Keuringsverslag van een elektrische laagspanning- en zeer lage spanningsinstallatie

NIET CONFORM

Straatnaam	Hasseltsesteenweg
Huisnummer	77
Busnummer	
Postcode	3700
Gemeente	Tongeren
Land	België

Controlebezoek van een huishoudelijke installatie volgens (KB 08/09/2019) - AREI Boek 1- 6.5. en 4.2.4.3.

Afbeelding schakel- en verdeelbord:

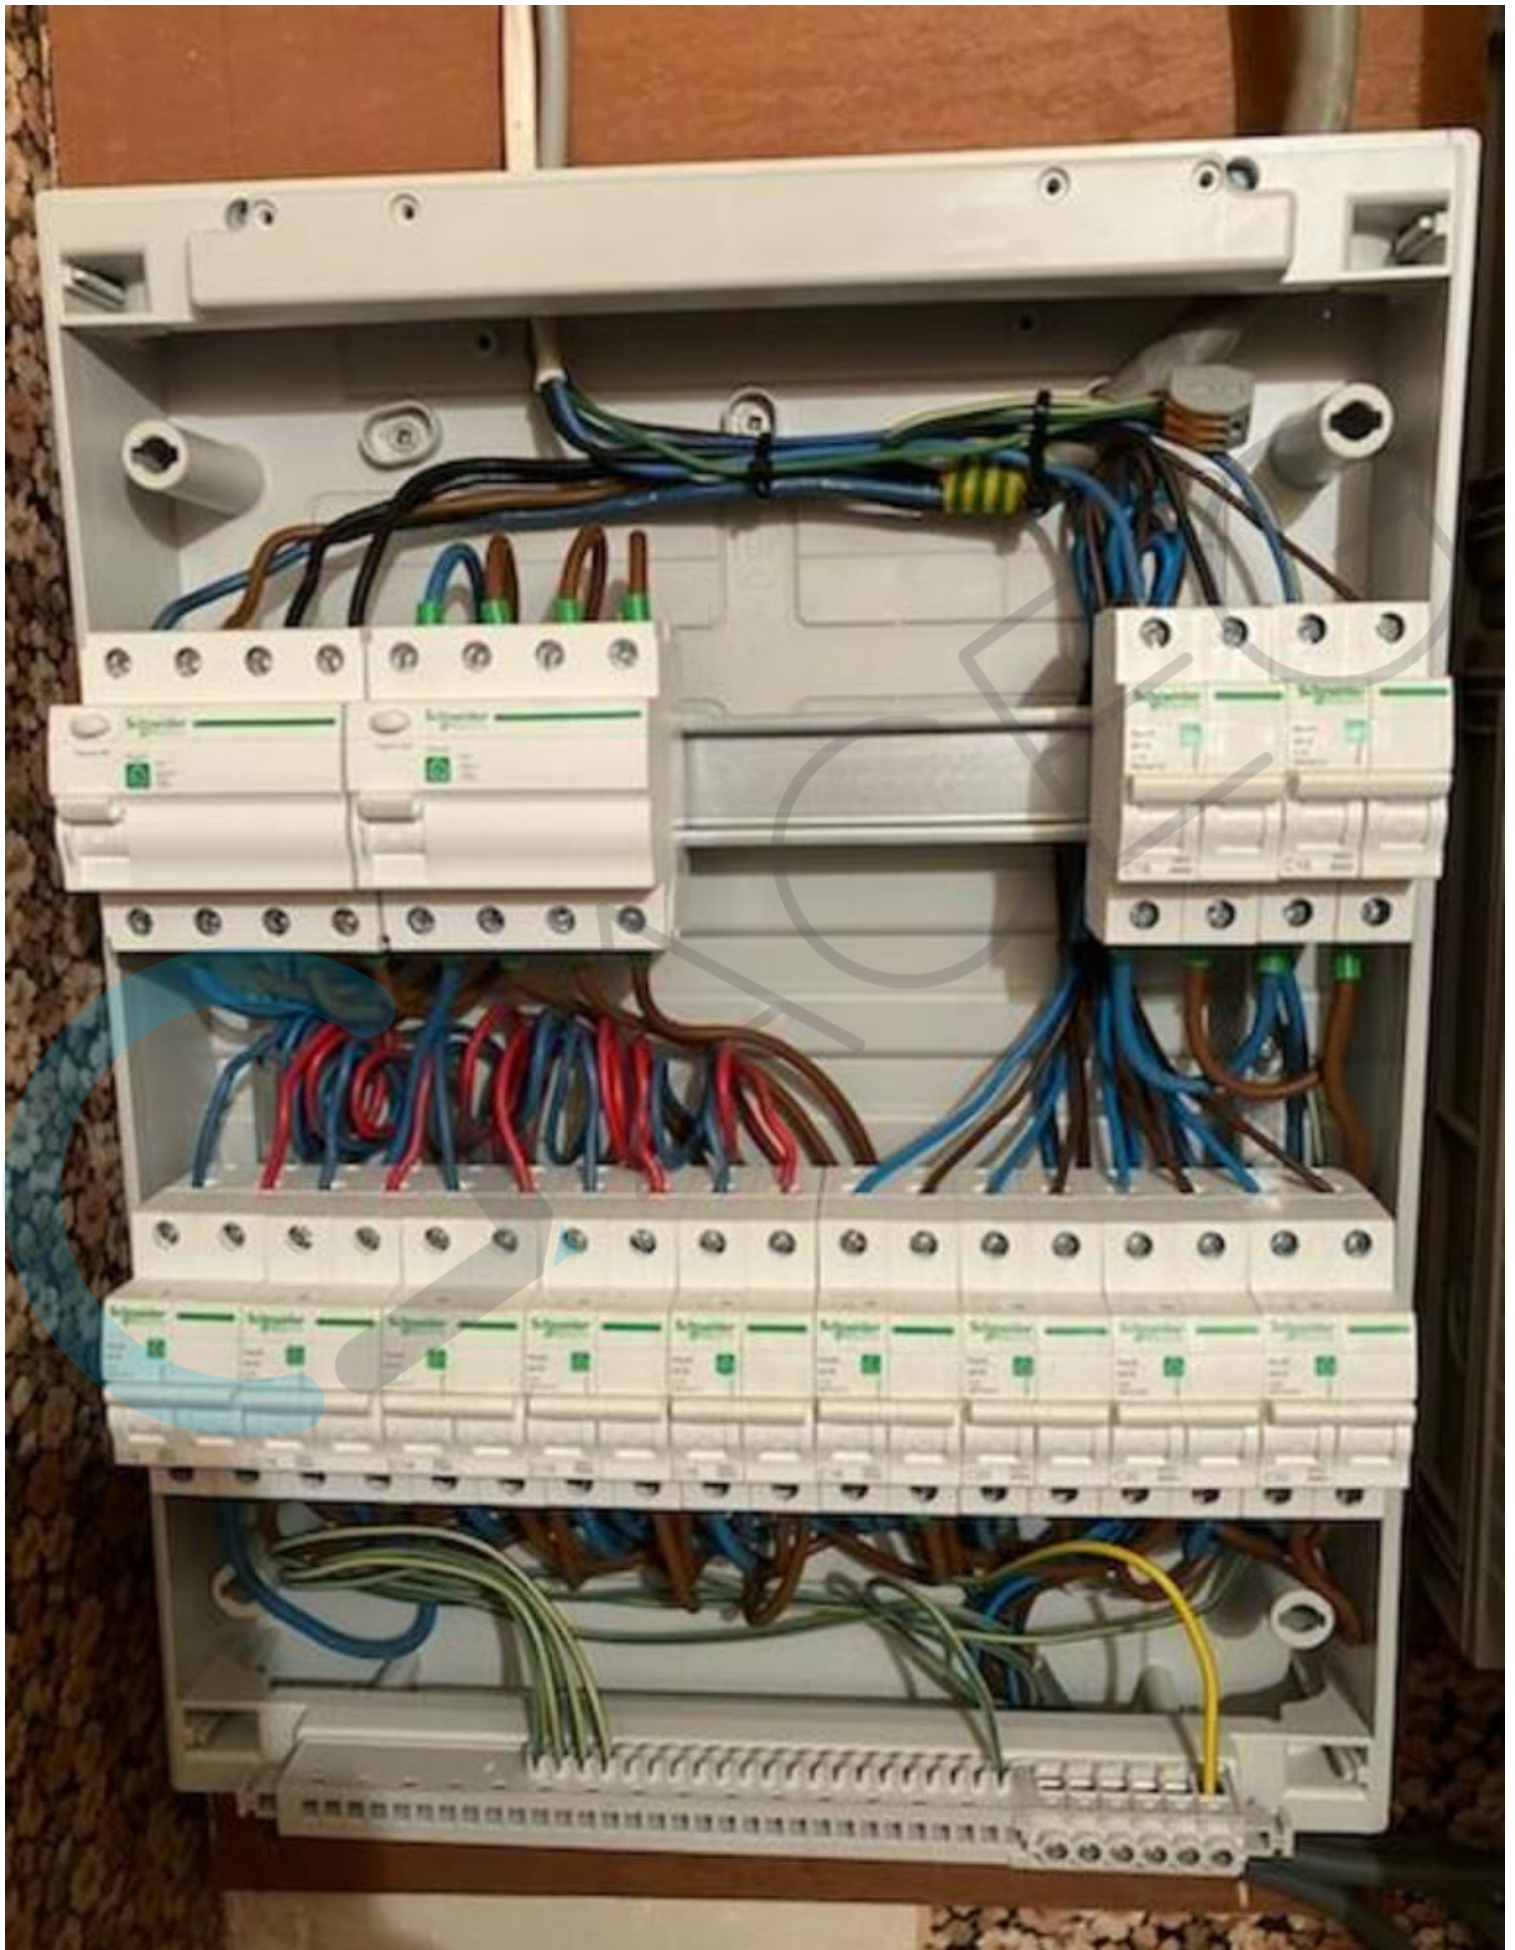
15.05 De deur en/of afschermplaat van het schakelbord dient (terug)geplaatst worden. Aanraking van onder spanning staande delen mogelijk. (Boek 1 Afdeling 5.1.4. en 5.3.5.1.A. en 4.2.2.3.)

15.09 De genaakbare, naakte onder spanning staande delen zijn onvoldoende afgeschermd. (Boek 1 Afdeling 5.1.4. en 4.2.2.3.)

Aftakdoos heeft geen deksel.
